宇宙ステーション補給機（HTV）の  
再突入に係る安全評価

質問に対する回答

平成 21 年 6 月 19 日

宇宙航空研究開発機構

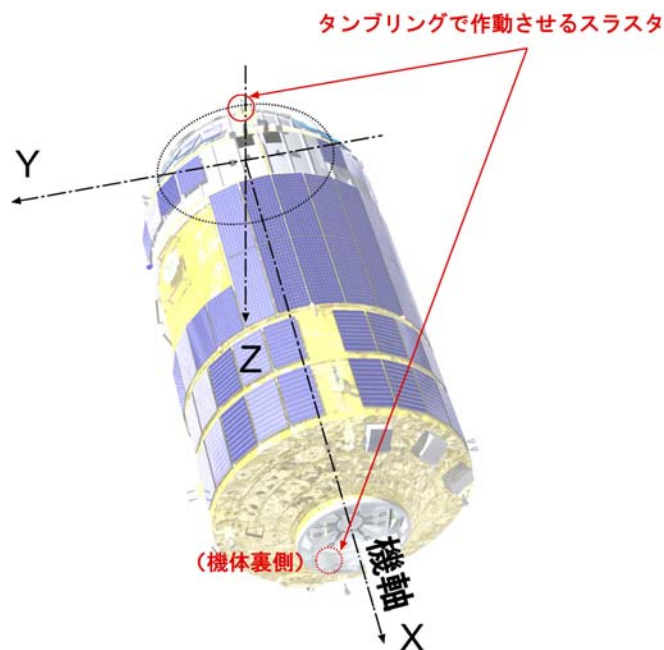
タンブリングは自動で行われるとのことだが、どのようなタンブリングが行われるのか。機構方向及び機軸に垂直方向の重心オフセットを考慮しているのか。最悪状態はどういう状況を考慮しているのか。

タンブリングは以下のシーケンスで実施されます。

- 3回目（最終）軌道離脱燃焼（DOM3）終了
- 軌道離脱燃焼事後確認（600秒）
- タンブリング準備（60秒）
- タンブリング開始

タンブリング自体は、ピッチアップ方向へ RCS スラスタ 2 基を連続噴射を継続します（停止コマンドは発しないため、そのまま HTV の分解まで継続します）。使用するスラスタは前方下面、及び後方上面のそれぞれ 1 基ずつになります（下図を参照ください）。

タンブリング自体はピッチ方向への回転ですが、機軸方向（X 軸方向）については問題ありませんが、機軸に垂直方向（Y、Z 方向）の重心オフセットとして、廃棄カーゴの積み方の不均一などを考慮して、最大 200mm までのズレを許容する設計となっており、その重心オフセットによって最終的にフラットスピン方向への回転が発生する可能性があります。

フラットスピン時には、縦のタンブリング時と比較して空気抵抗が増える（弾道係数が小さくなる）事になり、より手前に落ちることになります。が、現在の破片落下解析では再突入直後に HTV からもっと軽くて空気抵抗が大きな部材が分離して落下することも考慮して落下区域を設定しており、縦のタンブリング、フラットスピンによる空気抵抗の増減については、その範囲内に包括されています。

### 4.7 着水予測区域の設定

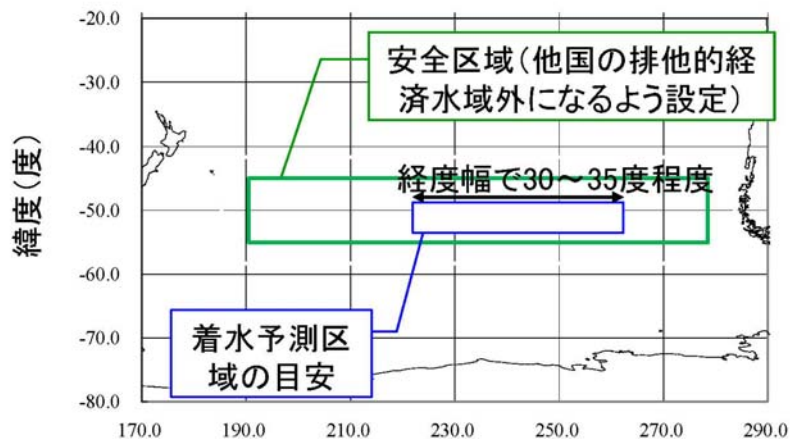
安全3-3-3 P16の200海里の赤い線は必要ない。削除すべき。

以下のように修正しました。
